MIEJSKI ZARZĄD ULIC I MOSTÓW

dotyczy: postępowania o udzielenie zamówienia publicznego pn.: „Rozbudowa inteligentnego systemu zarządzania ruchem w Chorzowie” – wyjaśnienia i zmiana treści SWZ.

Dot. PFU punkt 6 i Rys. 3.

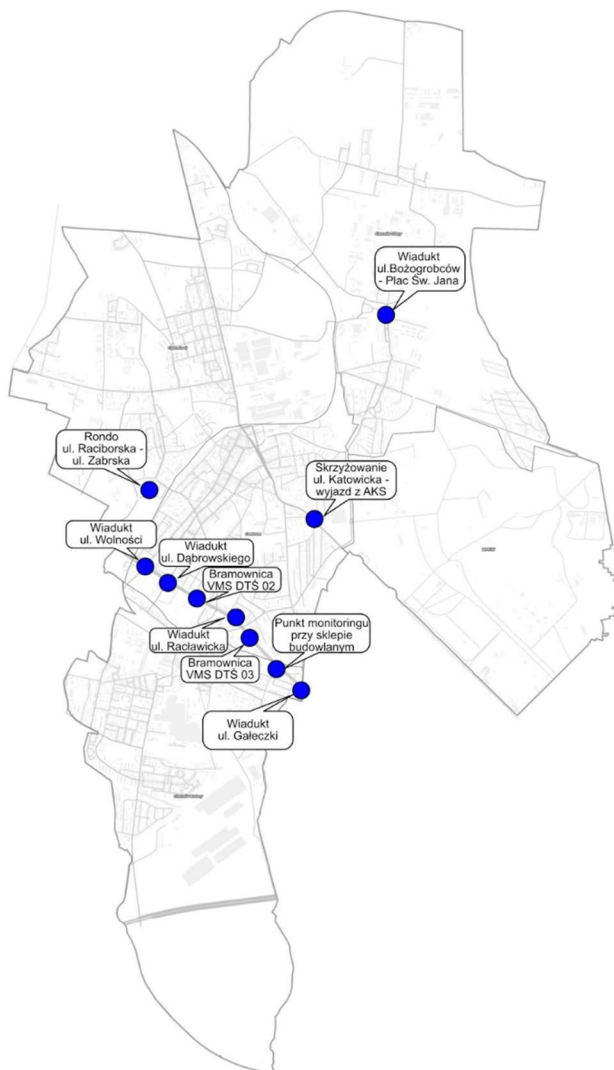
“Należy rozbudować istniejący podsystem monitoringu miejskiego o dodatkowe kamery w dwóch lokalizacjach w mieście oraz siedmiu na Drogowej Trasie Średnicowej, wskazanych poniżej.”

W punkcie 6.2 lit. a) - j) wskazano natomiast (w odróżnieniu do powyższego przytoczonego fragmentu) trzy lokalizacje na terenie miasta i siedem lokalizacji na DTŚ. Ponadto na Rys.3 znajdują się dwie lokalizacje w mieście i sześć na DTŚ. W związku z powyższym zwracamy się z uprzejmą prośbą o ujednolicenie zapisów.

Zakres dotyczy 3 lokalizacji kamerowych na mieście i 7 na DTŚ. Załączamy poprawioną mapkę:
